To: 5.1.2e @barendrecht.nl]
Cc: 5.1.2e @ridderkerk.nl]
From: 5.1.2e
Sent: Mon 8/21/2023 1:37:16 PM
Subject: RE: Amzo speellocatie
Received: Mon 8/21/2023 1:37:17 PM

Op locatie Bijdorp-West 13 zit AMZO Specialistische Begeleiding. AMZO biedt gespecialiseerde zorg en ondersteuning aan kinderen tot 16 jaar met een psychiatrische-, (ernstige) gedragsproblematiek en een (licht) verstandelijke handicap.

Voor hun gevestigde locatie ligt een braakliggend grasveld. Zie plattegrond in de bijlage. Het eerdere verzoek van Amzo was om dit te gaan huren of te kopen van de gemeente. In opdracht van Lennart van der Linde ben ik daar vrijblijvend het gesprek aangegaan. Dat heeft uiteindelijk geresulteerd in een ontwerp met hetgeen Amzo daar wil gaan doen.

Hieronder een tekening waarop de leidingen met een rode stippellijn zijn weergegeven.

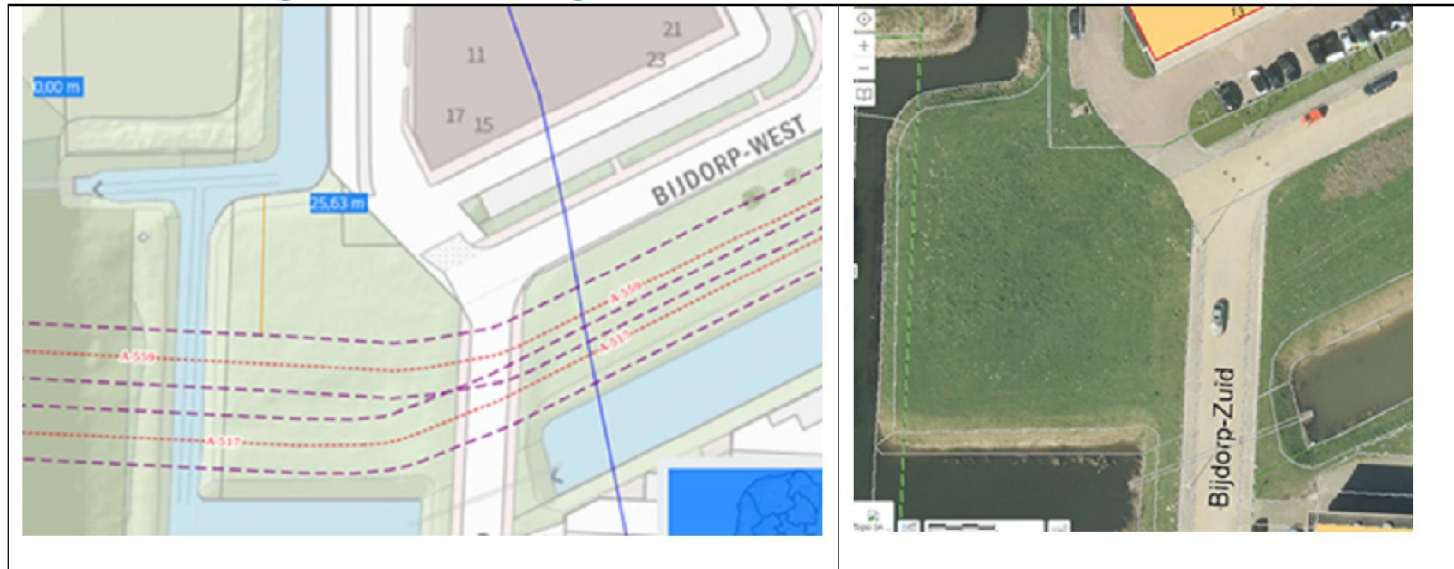
Ik heb je voorstel de organisatie ingestuurd om te kijken of je concept haalbaar is, en dit vooral in relatie tot leidingen die er lopen. Uitkomst is dat het eea best een lastig verhaal is.

De rode stippellijnen worden geflankeerd door paarse stippellijnen die de belemmeringenstrook van de leidingen weergeven.

Binnen de belemmeringenstrook is bouwen en graafwerk verboden.

Dan blijft dus alleen het gedeelte van het perceel buiten de belemmeringenstrook over.

Daar zou het ontwerp een kwartslag gedraaid misschien net inpassen. Misschien dat daar nog naar gekeken kan worden door de ontwerper.

- Wij hebben direct contact opgenomen met de ontwerpers. Zij geven aan dat dit prima binnen de beschikbare ruimtes passend is. Hierbij is er dus al rekening gehouden met de onderliggende buizen. Zij zullen enkel op de schuine vlakken wat tekenaanpassingen moeten maken, deze vraag is inmiddels aan hen gesteld.
